# ÚZEMNÍ PLÁN MĚSTA BRNA

Textová část Odůvodnění

Kapitola 18 Rozhodnutí o námitkách (včetně odůvodnění)

Svazek Nb54 *(bez osobních údajů)*

## NAVRHOVANÁ ZMĚNA

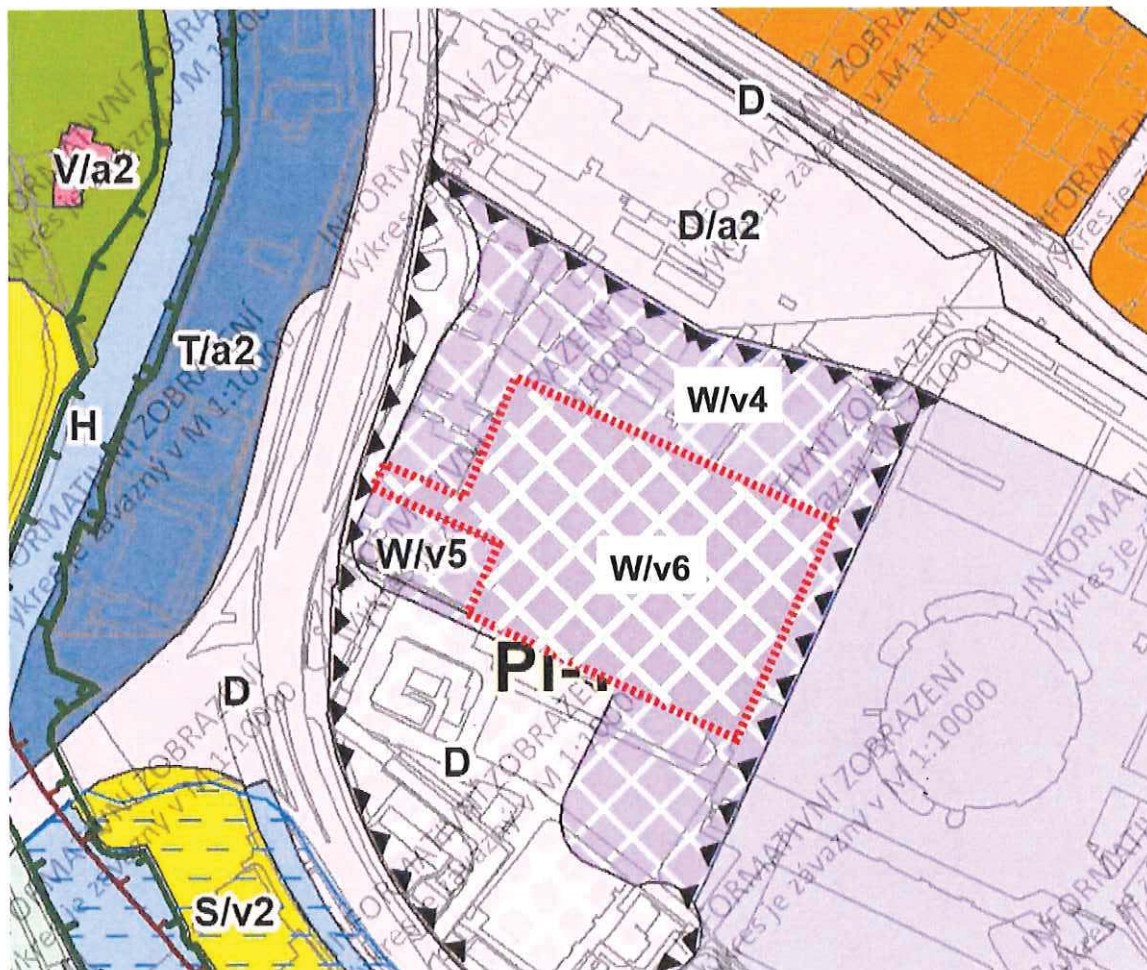
- Změna z W/v4 na W/v6 (zařazení do vybraných lokalit rozvojových území 6)
- Změna výškové úrovně z 4 na 6 (12-18, nároží 40m)

Námítka proti specifikaci výškové úrovně zástavby plochy W/v3 (OC Kavkaz) v návrhu ÚP města Brna

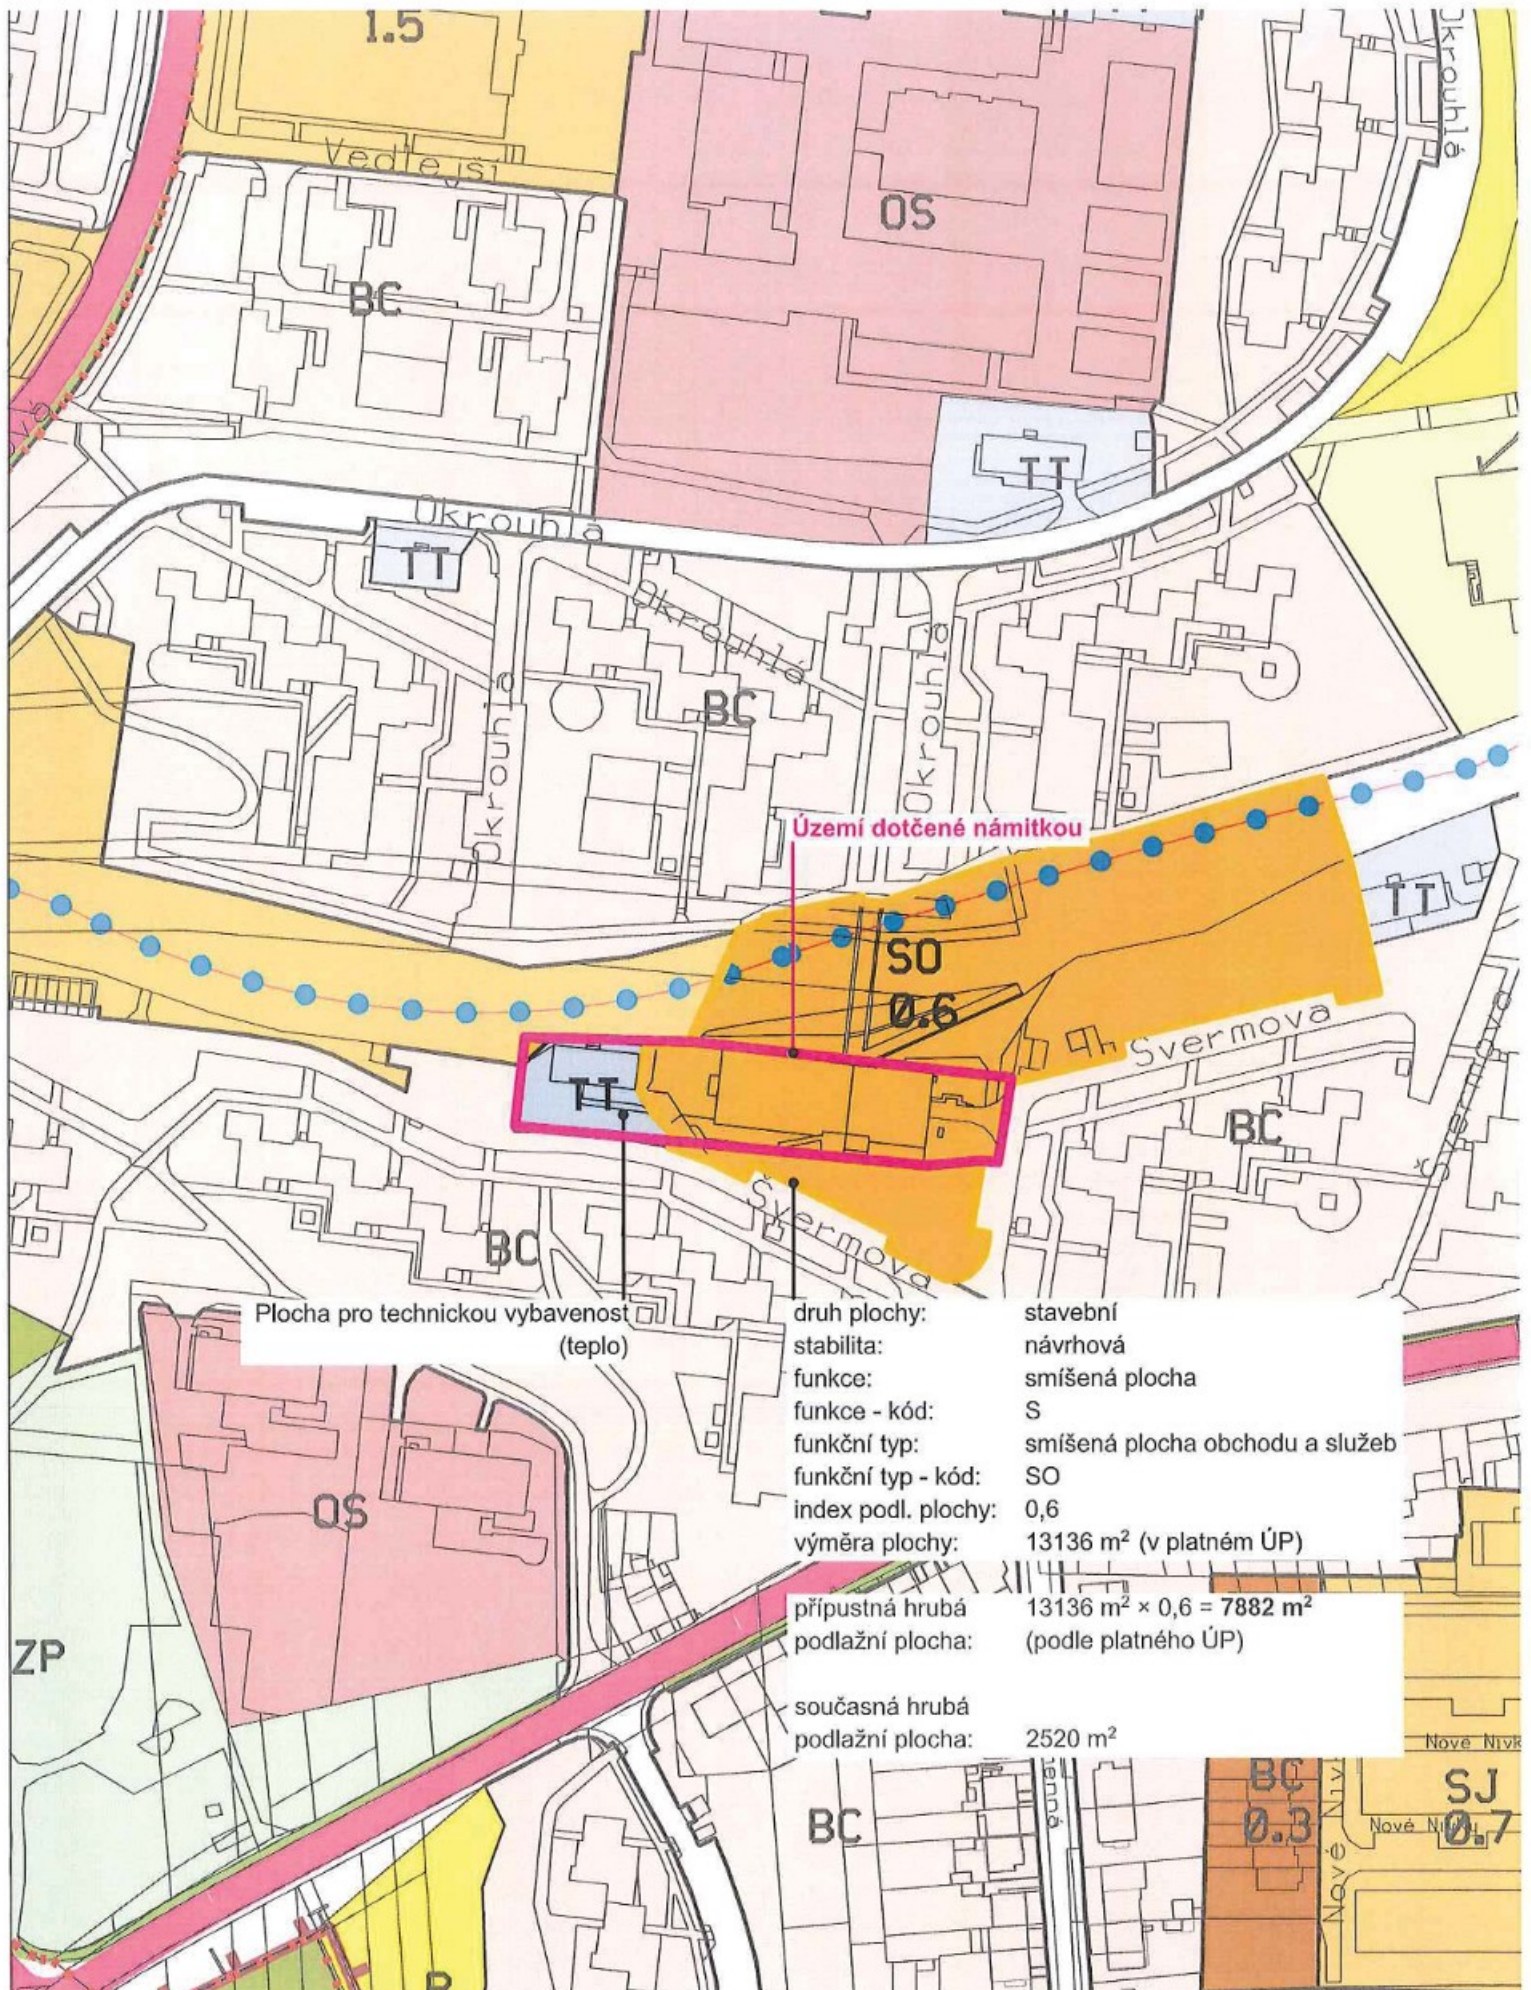
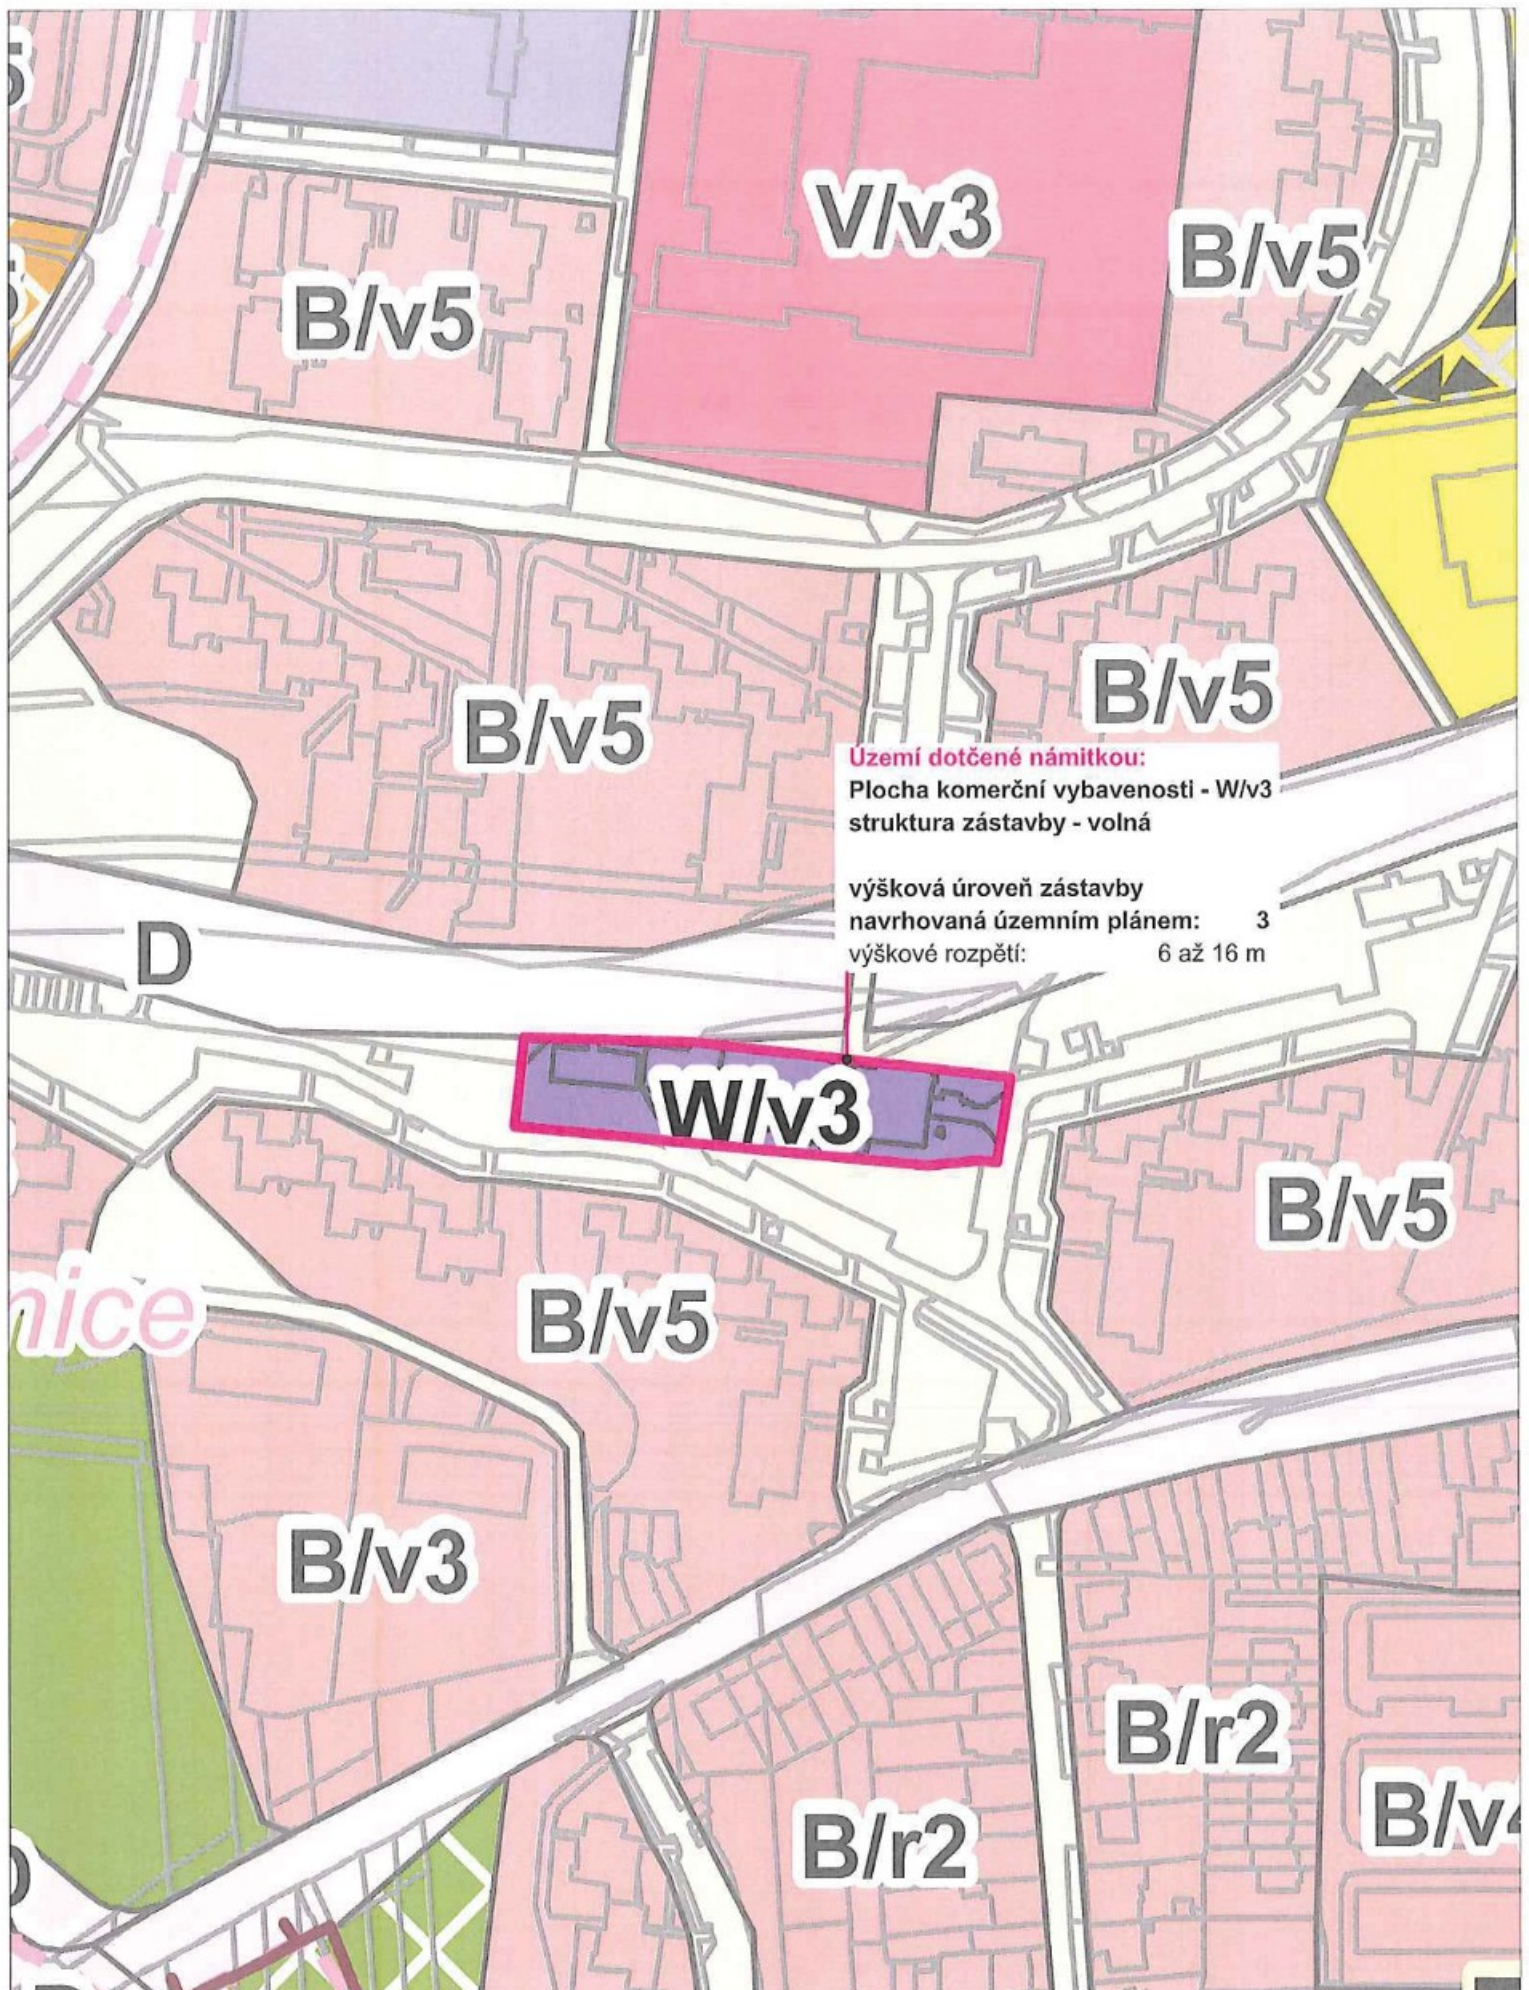
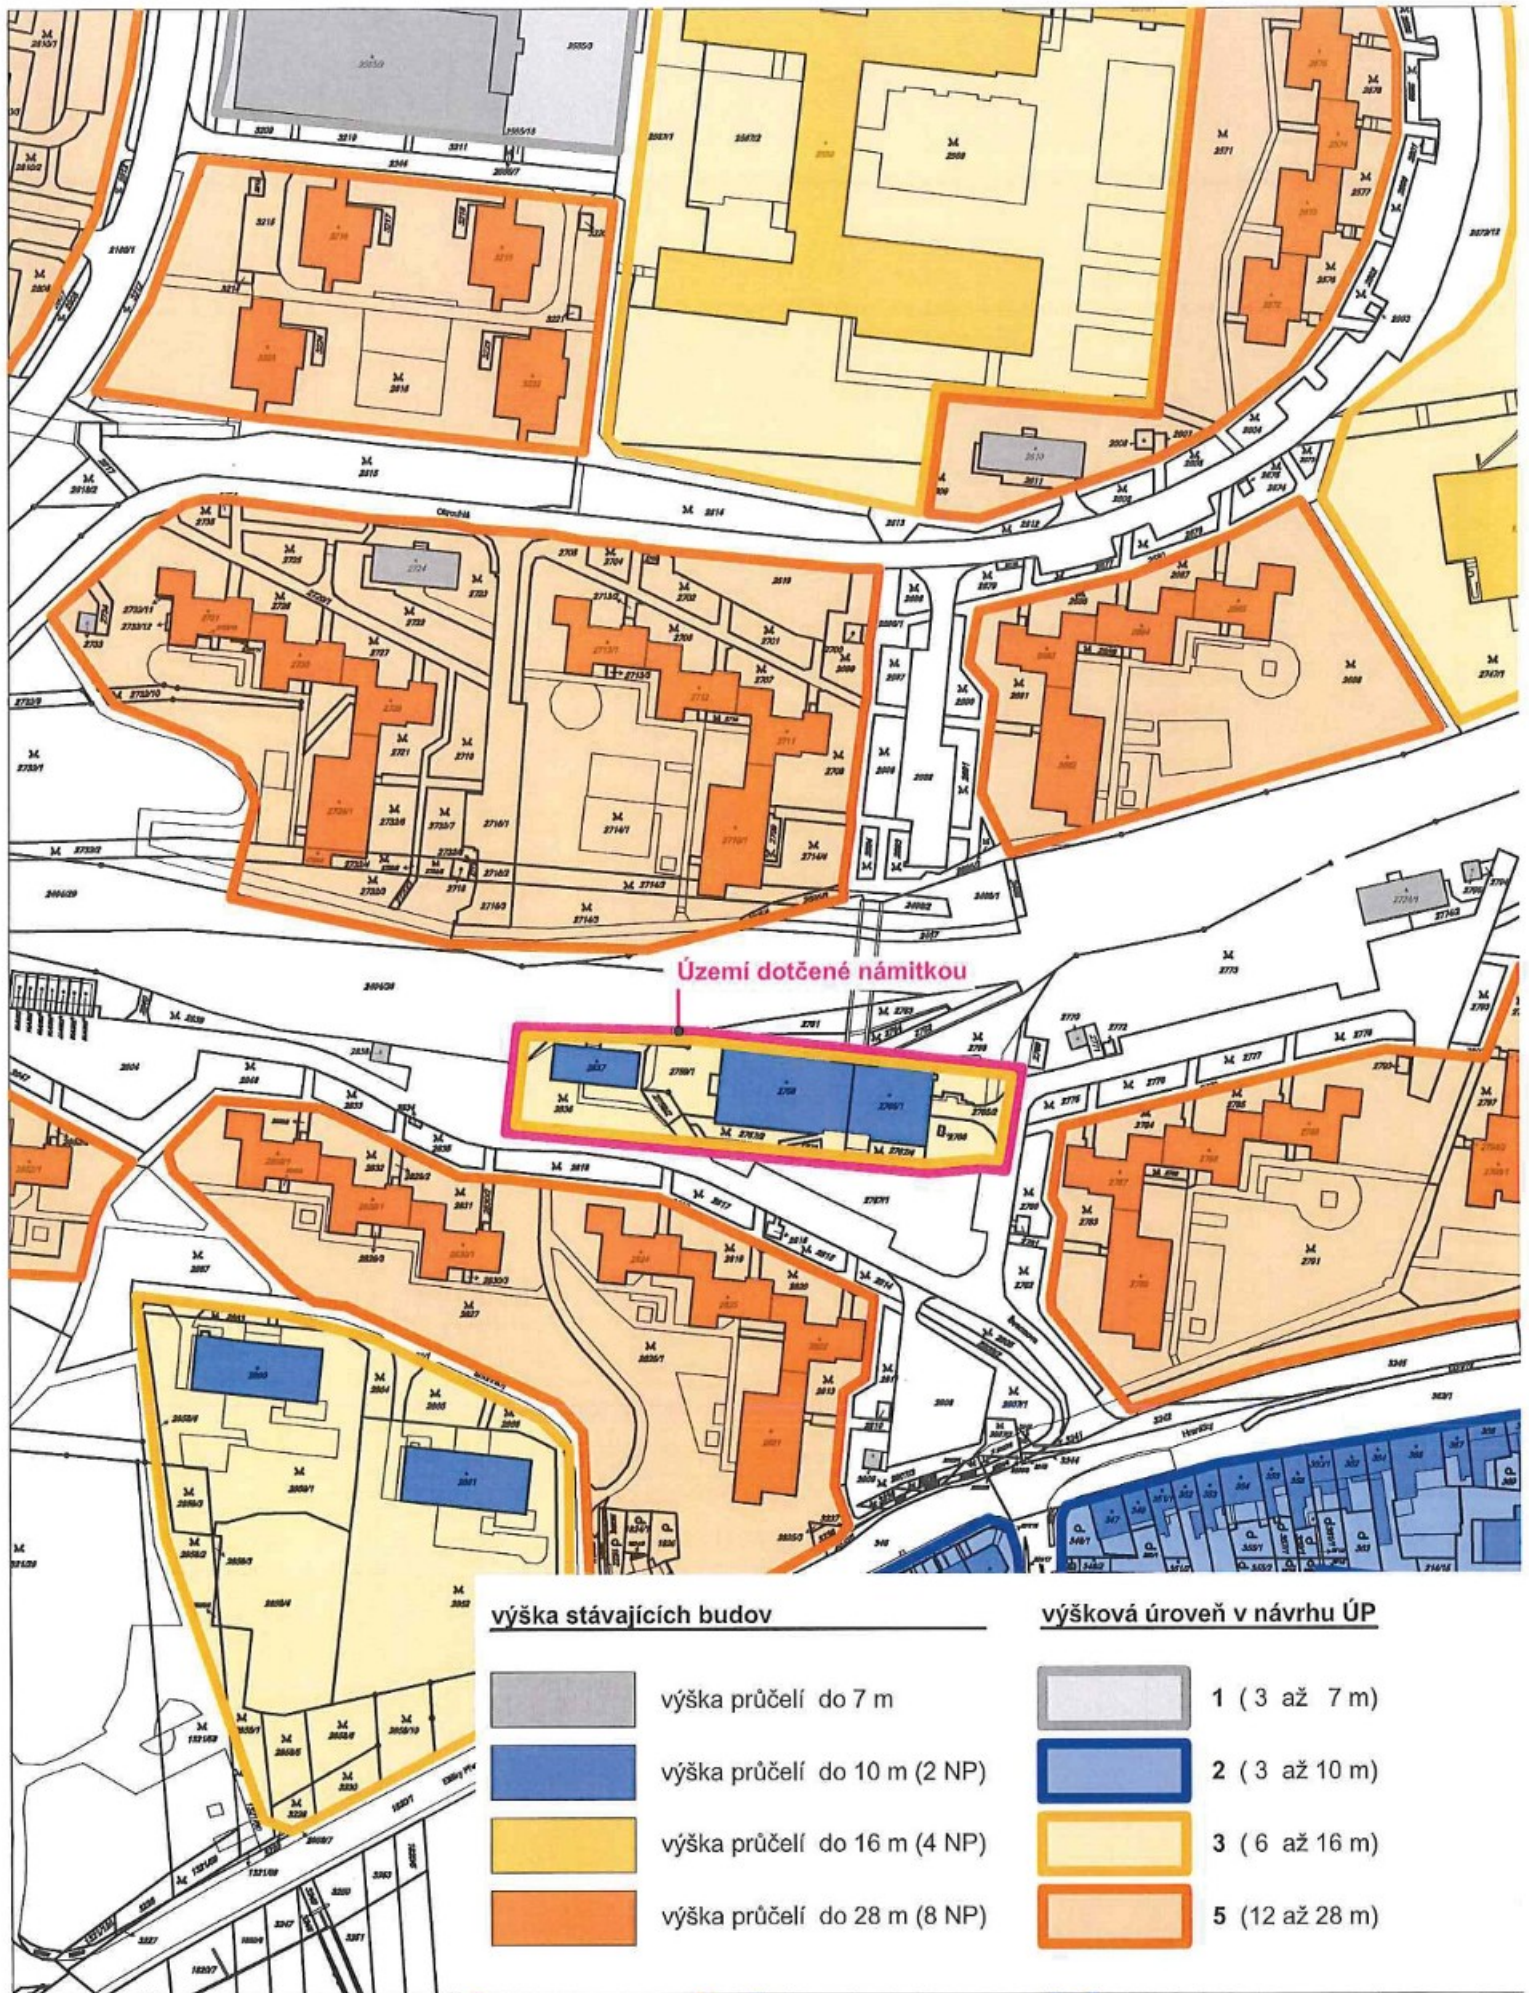
Důsledkem je, že požadavek na minimální plošné zastoupení zeleně na terénu je výše uvedenými výjimkami zcela vyprázdněn a neposkytuje ani stavebníkům, ani pracovníkům stavebního úřadu předvídatelné, nearbitrární a nediskriminační řešení, jak ke kompenzaci zeleně na terénu přistoupit. Lze

konstatovat, že navržený regulativ je ve stávajícím znění dysfunkční a je třeba jej zásadním způsobem přepracovat a konkretizovat způsoby kompenzace minimálního plošného zastoupení zeleně na terénu.

obr. 1

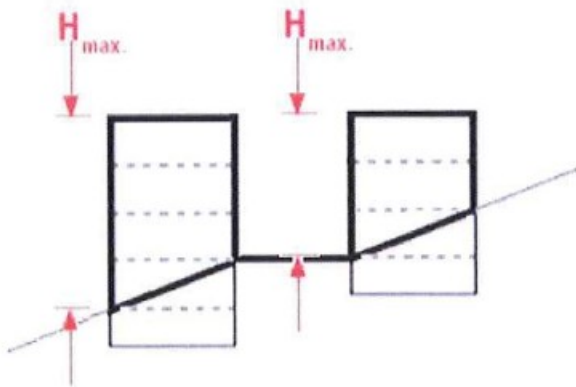
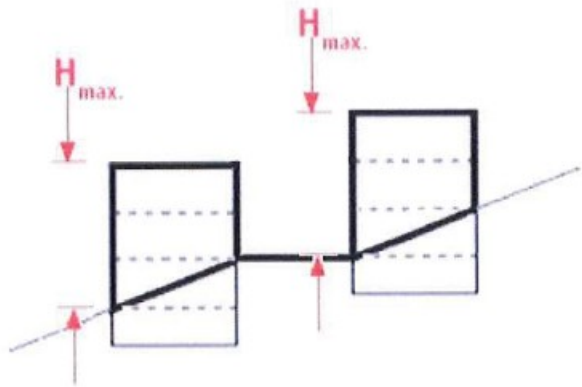
Běžně užívaná metodika výpočtu výšky budovy je od nejnižšího bodu přilehlého terénu. V tomto případě mají všechny budovy ve svahu stejnou maximální výšku (viz obr. 2).
